# Bromma Hembygdsförening

Bromma 11 april 2022

## Förslag till detaljplan för Alviks strand, Alvik 1:18 Diarie-nr S-Dp 2019-07846

Bild 1

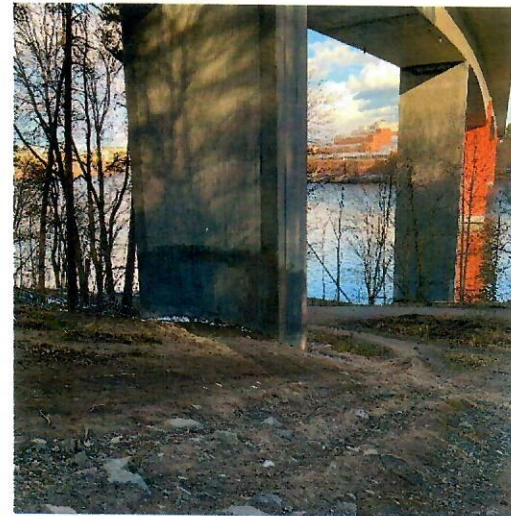
- Bevara så många av de stora träden längs Gustavslundsvägen som möjligt och behåll även (eller återställ efter byggnationerna) de fina stenstolparna längs vägen. Se bild 1
- Spräng inte bort den vackra bergväggen (se bild 2) norr om vita villan utan låt bebyggelsen stanna ovanför berget såsom idag.
- För att få en anpassning till skalan på den befintliga bebyggelsen från Vita Villan till och med den vackra fabriksbyggnaden i tegel så bör inte de nya husen söder om fabriksbyggnaden byggas högre än denna. (se bild 1) Detta är även viktigt för att strandpromenaden inte ska skuggas mer än idag. De nya husen bakom får dessutom bättre utsikt mot vattnet.
